Objet : Enquête Publique conjointe PLU et modification du zonage d'assainissement de la commune de Jardin

**Enquête publique unique relative à l'élaboration du Plan Local
d'Urbanisme et à la révision du zonage d'assainissement**

**Réponses au Procès-Verbal de synthèse du Commissaire Enquêteur suite à
l'enquête publique**

Consommation foncière 2005-2018

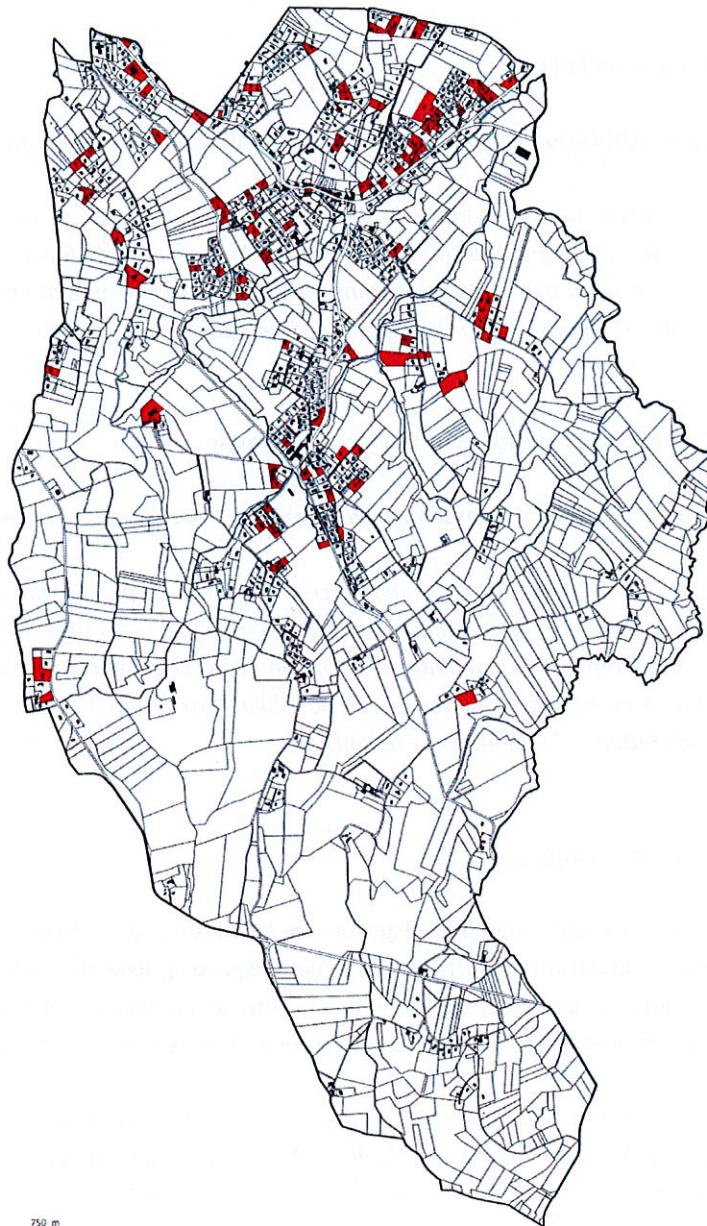
2015. Pouvez-vous préciser combien de permis de construire et de certificat d'urbanisme ont été délivrés sur la commune et en particulier sur les secteurs concernés par une modification de zonage (les situer) ?

Années	Nombre de logements	Superficie des unités foncières	Densité
2015	5 constructions	5 282 m ²	9 logements/hectare
2016	8 constructions	8 872 m ²	9 logements/hectare
2017	5 constructions	10 450 m ²	5 logements/hectare
2018	3 constructions	7 414 m ²	2 logements/hectare

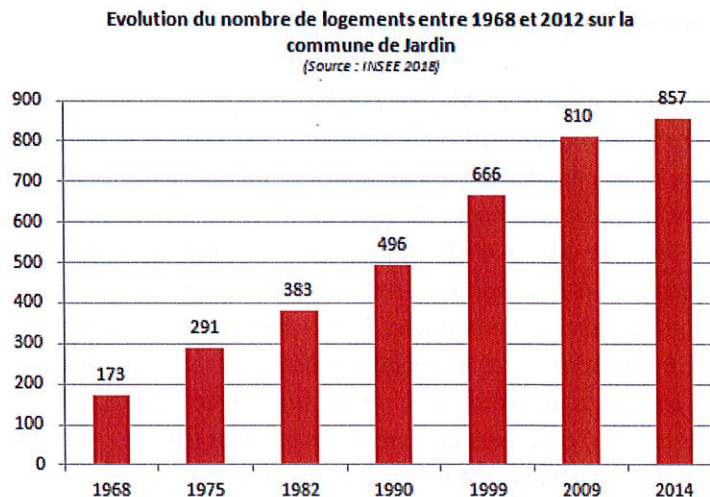
▪ Sur le zonage des eaux pluviales, un bassin de rétention est prévu la parcelle 938 à Collonges, alors qu'il y a une maison non indiquée sur le fonds cadastral du zonage des eaux pluviales. Quelles est la raison de cette incohérence.

Lors de la réalisation des études du zonage des eaux pluviales (approbation septembre 2012), cette habitation (parcelle AB 938) n'était pas encore construite.

La position et le dimensionnement du bassin de rétention n'ont pas fait l'objet d'étude hydraulique du bassin versant lors de la réalisation du zonage eaux pluviales. En effet, le zonage des eaux pluviales 2012 fait le constat de certains problèmes de ruissellement causant des désordres (enquête auprès des services techniques de la commune, témoignage des élus, études réalisées par d'autres organismes publiques, ...). Aucuns travaux n'ont été mis en œuvre depuis.

Toutefois, une étude, menée par le Syndicat de rivières des 4 Vallées et Vienne Condrieu Agglomération, va prochainement être lancée pour étudier plus précisément la problématique des ruissellements d'eaux pluviales et ainsi définir les ouvrages et aménagements nécessaires.
